# Dokumentation

ARCHITEKTENWETTBEWERB MULTIFUNKTIONSANLAGE WIENBURGSTRASSE,  
MÜNSTER

## Architektenwettbewerb - Nichtoffener Wettbewerb | RPW 2013

#### abdelkader architekten bda

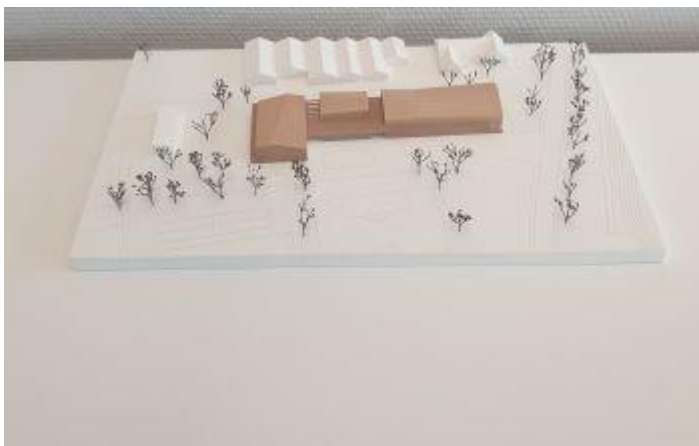
Die Verfasser schlagen einen langgestreckten, riegelförmigen Baukörper vor, den sie durch Einschnitte, Überhöhen, Staffelungen, Einschnürungen und Unterschneidungen gliedern und gestalten. Den Auftakt an der Wienburgstraße bildet die Kindertagesstätte, die damit auch zum Gesicht des Gebäudekomplexes wird. Ob diese Lage für die KiTa im Vergleich zu den übrigen Nutzungen angemessen ist, wird vom Preisgericht kritisch diskutiert. Die Kindertagesstätte ist vernünftig organisiert, wobei die Lage des Büros für die Leitung im Obergeschoss nicht überzeugt. Eine Verknüpfung des Bewegungsraums mit dem kleinen Gymnastikraum ist gegeben. Die Umkleiden des Sportbereichs liegen sinnvollerweise im Erdgeschoss und sind gut organisiert. Sie sind ausschließlich über die beiden, ausreichend groß bemessenen Zugangsbereiche / Treppenhäuser zugänglich. Ein direkter Zugang von außen, der eine Verschmutzung des Innenraumbereichs zumindest in Teilbereichen verhindern könnte, ist leider nicht gegeben. Die Räume für den Vereinssport und den Schach-Klub liegen sinnvoll im Obergeschoss. Sie

sind über die beiden vorgenannten Treppenhäuser großzügig erschlossen. Zusätzlich wird eine weitere, außenliegende Treppe für eine rauchfreie Entfluchtung des Obergeschosses angeboten. Ausdrücklich bemängelt wird die zu dichte Lage des Schuppens des Wirtschaftshofes an dem Gebäude. Hierdurch erfährt der innenliegende Flur des Riegels keinen überzeugenden Abschluss / Ausblick nach Osten. Vielmehr ist der dort entstandene enge Gang, durch den eine zusätzliche Begehbarkeit der Besucher-WCs ermöglicht werden soll, eher als potentieller Angstraum zu bewerten. Die Gestaltung der Fassaden vermag nicht zu überzeugen. Der zweigeschossige Unterschnitt bei der Kindertagesstätte wird für das dortige Klientel als zu überzogen und nicht passend angesehen. Im Bereich der Zugänge zu dem anschließenden Gebäude trakt erscheint der dort ebenfalls zweigeschossig angebotene Unterschnitt, bezogen auf die im Vergleich sehr kleinen Zugänge, als unmaßstäblich. Hier wäre sicherlich ein Angebot von zusätzlichen Zugängen zu den Umkleideräumen hilfreich gewesen. Die Fassaden der Kindertagesstätte erinnern eher an ein Wohngebäude, bilden aber wie oben beschrieben das 'Gesicht' der Anlage und können diesem Anspruch in der vorgeschlagenen Form nicht genügen. Die dargestellte Konstruktionsart in Holzbauweise entspricht dem Wunsch des Bauherrn nach einer nachhaltigen Architektur. Ob man bei einer Brettschichtholzdecke eine anscheinend vollflächig abgehängte Decke in Gipskarton vorsehen muss, ist sicherlich fraglich. Die wirtschaftlichen Kenndaten liegen in dem gewünschten Rahmen. Insgesamt ein engagierter Lösungsansatz, der aber in der Ausbildung der Fassaden sowie in der städtebaulichen Situierung der Funktionsbereiche Schwächen aufzeigt.

- Positiv: Wirtschaftshof im Osten, zentrale Lage zu den zukünftigen Sportflächen Sport sollte das 'Gesicht' der Sportanlage sein

Die Umkleide- und Duschbereiche sollten von außen zugänglich sein. Die Kita-Fläche ist zu groß

## Lecke Architekten

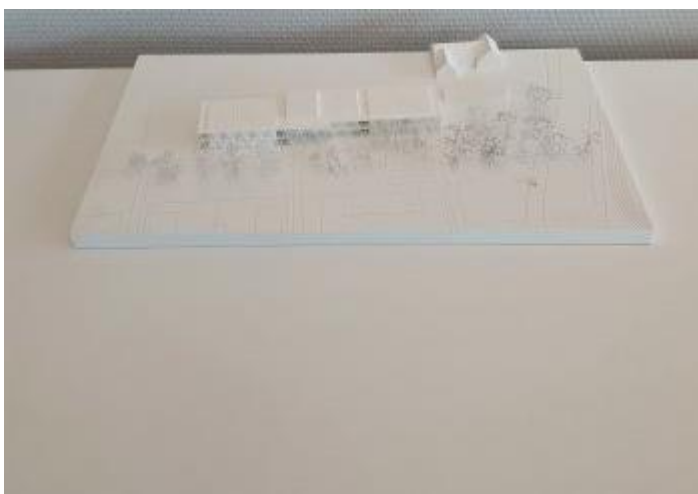
Die Arbeit überzeugt in der funktionalen Verbindung der im Norden angesiedelten Platzsituation ('Plaza'). Hier ist ein Ort der Begegnung für alle Nutzer des Multifunktionshauses zu erwarten. Richtig findet die Jury daher, dass hier die getrennten Zugänge von der Kita und vom Sport ausgebildet werden. Überzeugend betrachtet die Jury in diesem Zusammenhang zudem den zu diesem Platz ausgerichteten Jugendschulungsraum, der in der Gesamtschau von 'Innen' und 'Außen' ein Vereinsleben fördern kann. Die hier angeordneten Annexfunktionen wie Stuhllager, Versorgung (Theke) und Garderobe unterstützen diese Funktion. Leider gelingt es dem Verfasser nicht, einen repräsentativen sowie funktional guten Zugang zur KiTa zu formulieren. Der angebotene Eingangsflur ist auch, gemessen an der Zweigeschossigkeit des 'Kubus', nicht ausreichend, um auf das tägliche 'Gewusel' von Kindern und Eltern angemessen zu reagieren. Daran hindern schon die beiden Eingangstüren in unmittelbarer Folge, die den Eingang verstellen. Ansonsten hat die Raumaufteilung im Bereich der KiTa die Jury ebenso angesprochen, wie deren Lage im Osten des Baugrundstücks. Wenig gelungen ist der zentrale Eingang für die gesamten sportlichen Funktionen. Der Eingang leidet an den Mängeln, die auch schon für den KiTa-Bereich angemerkt wurden. Der Entwurf lässt auch keine weitere Erreichbarkeit der Umkleieräume von 'Außen' zu. Für ungebundene Sportlerinnen und Sportler, die nicht zu den Vereinen gehören, kann der zentrale Eingang als Barriere wirken. Demgegenüber benötigen die Nutzerinnen und Nutzer direkte Zugänge zu den Umkleiden und Duschen. Der Zutritt aller zu gemeinschaftlichen Nutzungseinheiten wird als Problem des wechselseitigen Nutzungsinteresses gesehen. Die Ableitung der außenliegenden Tragwerkskonstruktion kann die Jury nicht nachvollziehen. Die Assoziation einer 'Kinderkette' drängt sich nicht auf. Dieses Gestaltungselement verdeckt den sehr einfachen, dahinterliegenden Baukörper. Die Jury hegt auch Zweifel an der Beständigkeit der aufwändigen Tragwerksstruktur. Die Kenndaten halten sich anerkennenswerterweise im vorgegebenen Rahmen, was letztlich auf den ansonsten sehr kompakten Baukörper zurückzuführen ist.

- Wirtschaftshof im Eingangsbereich nicht repräsentativ Einladender Einblick in das Vereinsleben Gemeinschaftshof 'Dorfplatz' wirkt ansprechend
- Zugänglichkeit der Duschen von außen wäre wünschenswert Spiegelung Umkleiden und Ballraum möglich
- Eingang als Entree und nicht als Flur ausbilden

### Kubeneck Architekten

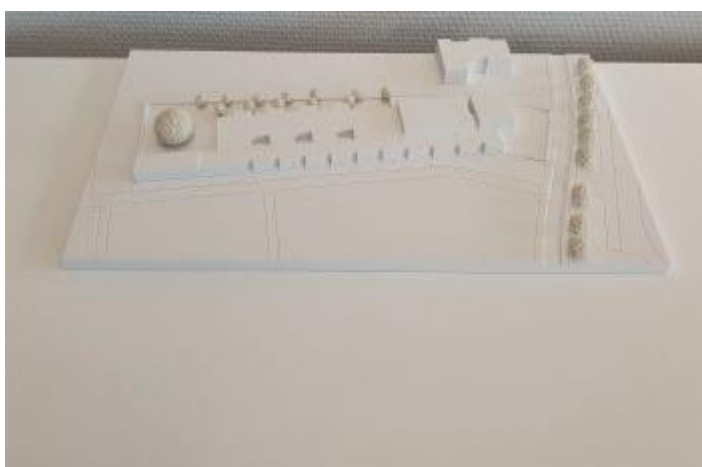
Der dreigeschossige markante Kopfbau an der Wienburgstraße steht im Widerspruch zur Lage der Eingänge. Die große, von oben belichtete Halle überzeugt in Bezug auf Benutzbarkeit, Funktion, bauliche Ausbildung und zu erwartende Erstellungskosten nicht. Die Lage der Umkleiden im OG, ohne direkten Zugang von außen wird kritisiert. Die Privatsphäre durch Einblicke vom OG in großen Gymnastikraum sowie in die Halle der KiTa wird gestört, die Differenzierungsräume der KiTa im EG fehlen. Es werden mehrere gefangene Räume vorgesehen. Der zu erwartende bauliche Brandschutz wird als sehr aufwändig eingeschätzt, die Anordnung der Fenster wirkt beliebig bzw. zufällig.
